Wij kunnen akkoord gaan met de indeling die gedaan is zoals hij is aangegeven op tekening (zie pagina 2, Bredaseweg 331a Tilburg).

Brandweer Midden- en West-Brabant	
Afdeling Brandbeveiliging	
medewerker	R. Broeren
risicobeoordeling	
datum:	22-2-2017
terrestrisch:	Bredaseweg 331a Tilburg
afbeeld	afbeeld onder voorwaarde
met afbeeld	zie opmerkingen in rood

situatie

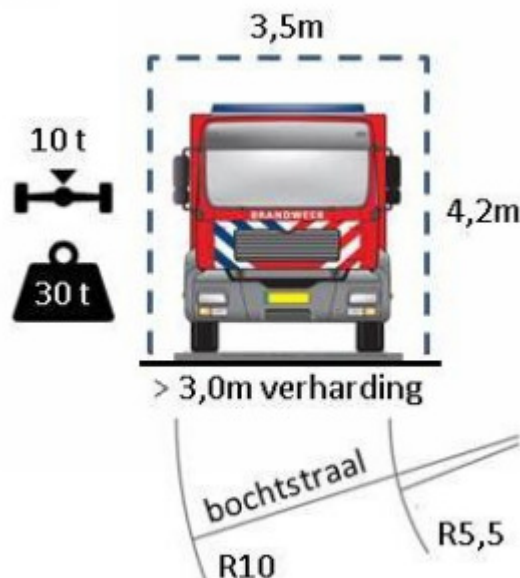
Op de tekening heb ik aangegeven waar wij de tankautospuit moeten kunnen keren om weer met de neus naar de openbare weg te kunnen staan.

Gebied waar een Tankautospuit
moet kunnen draaien door te steken.
Bochtstraten en breedtes van de weg
zou bijbehorende mail

Als hier aan voldaan kan worden gaan wij hier ook mee akkoord.
